Příloha č. 5zze
Vyhodnocení připomínek obcí a veřejnosti

- **Návrh Změny č. 2 Územního rozvojového plánu**
- **Vyhodnocení vlivů návrhu Změny č. 2 Územního rozvojového plánu na udržitelný rozvoj území**
- **návrhy jednotlivých územních opatření k akceleračním oblastem vymezeným v návrhu Změny č. 2 Územního rozvojového plánu**

ZÁZNAM O ÚČINNOSTI	
Správní orgán, který změnu ÚRP vydal: Vláda České republiky Číslo změny: 2 Datum nabytí účinnosti: 25. 8. 2026	Pořizovatel: Ministerstvo pro místní rozvoj ČR Oprávněná úřední osoba: Ing. Vladimír Voldřich, Funkce: ředitel odboru územního plánování Podpis: Ing. Vladimír Voldřich Digitálně podepsal Ing. Vladimír Voldřich Datum: 2026.10.04 16:35:07 +02'00'

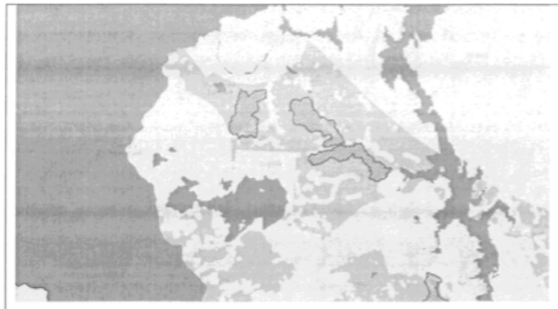
Poř. č.	Připomínkové místo	Číslo jednací	Článek	AO	Připomínka	Vyhodnocení
					3. Nejde o dálnice, které je potřeba stanovit a koordinovat na centrální úrovni Je logické, že některé záměry jako jsou například dálnice nebo VRT musí být koordinovány na nadregionální úrovni, neboť vždy musí vést „odněkud někam“ a není přípustné, aby si obec na svém území v té nejvhodnější trase pro dopravní spojení vymezila např. plochy pro bydlení, které by následně znemožnily vedení trasy dálnice. OZE ale nejsou liniovými stavbami a nevyžadují promyšlené vedení jednoho dlouhého koridoru. Proto není ani odůvodněné vymezování akceleračních zón na nadregionální úrovni, podmínky pro jejich realizaci totiž mohou být snadno a nejlépe stanoveny v územních plánech, které umožňují, zejména jsou-li pořízeny s prvky regulačního plánu, nejdůkladnější a nejpromyšlenější regulaci OZE s ohledem na všechny jiné zájmy a hodnoty v území. **4. OZE lze realizovat v nezastavěném území už dnes (Změna č. 2 není nezbytná)** Už dnes je v souladu s § 122 zákona č. 283/2021 Sb., stavební zákon možné kdekoliv v nezastavěném území povolovat záměry OZE. Pokud by samospráva chtěla vyloučit tuto možnost, musela by změnit územní plán a tuto změnu velmi dobře odůvodnit jiným veřejným zájmem, který převažuje nad zájmem na výrobě elektřiny prostřednictvím OZE. Vzhledem k tomu, že se klimatická změna považuje za notorietu a vzhledem k tlaku na vybudování tzv. energetického mixu, který má zvýšit energetickou soběstačnost ČR, mají obce velmi malý prostor pro to, aby svoje území řešily podle svých představ. Současně ale pořád tyto tlaky na realizaci OZE narážejí na Ústavou garantované právo na samosprávu a je i v této situaci nutno vyvažovat jednotlivé zájmy. Lze uzavřít, že obce jsou i bez akceleračních zón značně omezeny v právu na samosprávu. Striktní nařízení toho, kde se ještě více usnadní podmínky pro povolování OZE, povede k tomu, že samosprávy nebudou schopny prakticky žádným způsobem zasahovat do toho, jak se má jejich území rozvíjet. **5. Diskriminace a svévole – „proč právě u nás“** Ve Změně č. 2 ÚRP není dostatečně vysvětleno, proč je třeba umístit akcelerační oblasti právě tak, jak jsou vymezeny, když třeba lokalita, kde je AOV71, není nijak výjimečná z hlediska potenciálu pro VTE (nebo alespoň není ve Změně č. 2 popsáno, proč se AOV71 svým větrným potenciálem tak výrazně odlišuje od dalších oblastí, kde AO vymezeny nebyly). Stát si nechal zpracovat mapy zobrazující limity pro umisťování VTE. Z těchto podkladů se zdá, že je AOV71 vymezena relativně objektivně, neboť je na „zelené“ (tedy vhodné) ploše:

Bylo by tedy možné předpokládat, že plochy, které jsou zelené, představují oblasti se shodnými vlastnostmi, kde by měly být AOV vymezeny. Z mapových podkladů plyne, že vhodné oblasti jsou třeba zde (a jinde v ČR, podatel zde nebude dávat printscreeny všech podobných situací):

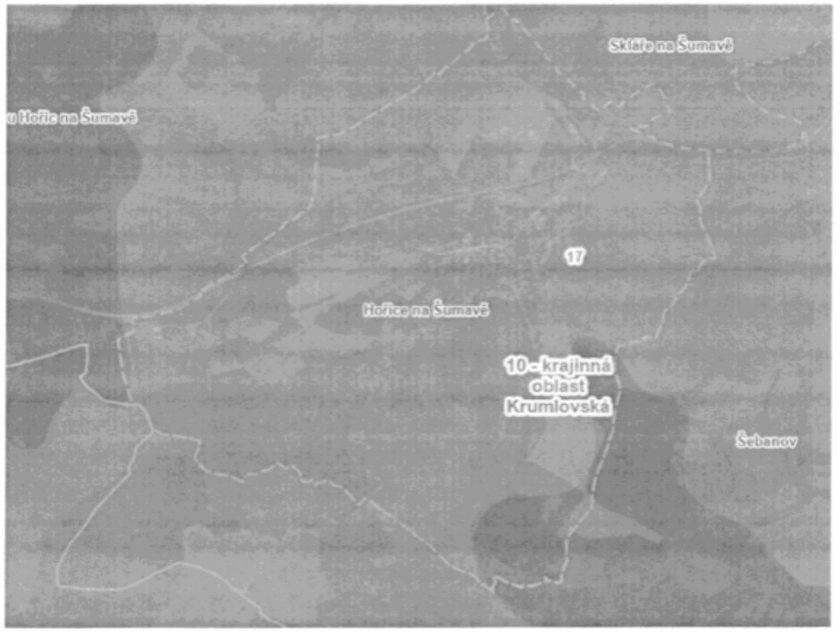
Poř. č.	Připomínkové místo	Číslo jednací	Článek	AO	Připomínka	Vyhodnocení
					V takové situaci je nutno navrhovanou výškovou regulaci a rozlohu a výtěžnost AO podrobně zdůvodnit a vysvětlit, proč přesně má mít navržené řešení přednost před zachováním stávajícího nekonfliktního stavu v území. **8. Vliv na krajinný ráz** Výstavba větrných elektráren bude mít řadu negativních dopadů na krajinný ráz a jednoznačně krajinu poškodí. Podle Územní studie krajiny Jihočeského kraje spadá území Hořic na Šumavě do krajinné oblasti Krumlovské:

V návrhové části územní studie se k tomuto typu krajiny uvádí:
